Avis délibéré
de la Mission régionale d'autorité environnementale
Provence-Alpes-Côte d'Azur

sur le projet Proserve DASRI - collecte et transit de déchets
dangereux au lieu-dit "Napollon", à Aubagne (13)

N° MRAe
019112/GUNENV

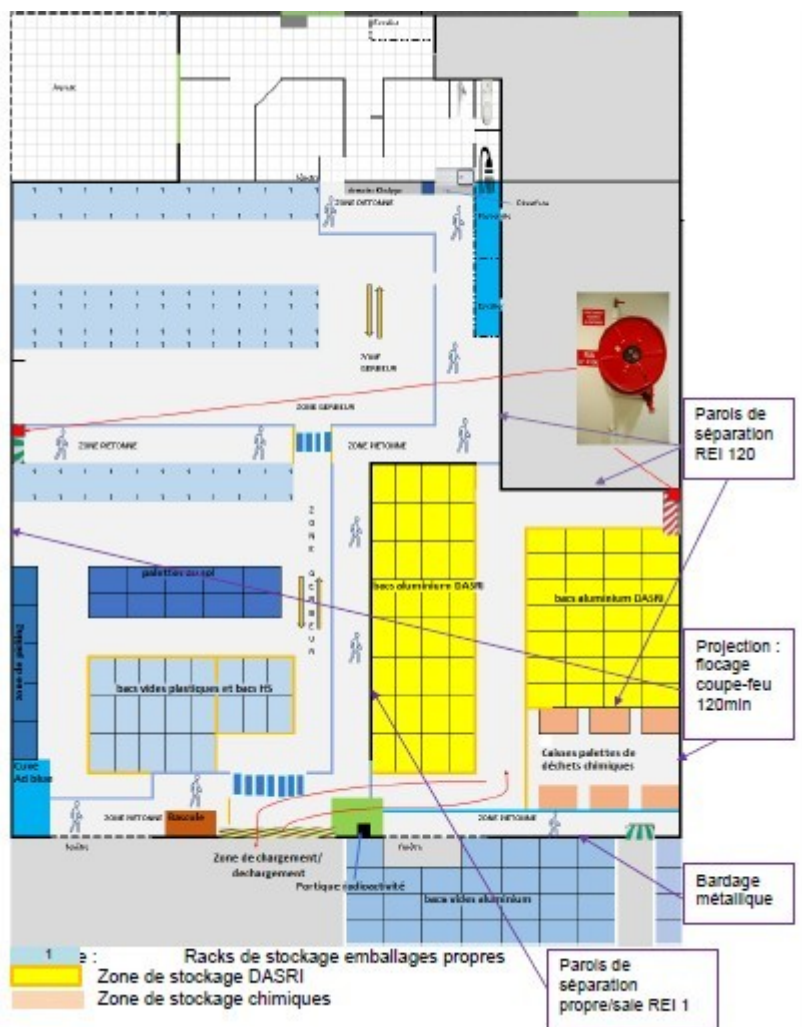
Les déchets radioactifs sont interdits sur le site. Les déchets collectés sont soumis à détection et, le cas échéant, isolés dans une zone dédiée. La MRAe remarque que la zone d'isolement n'apparaît pas sur le plan fourni (cf. Figure 2).
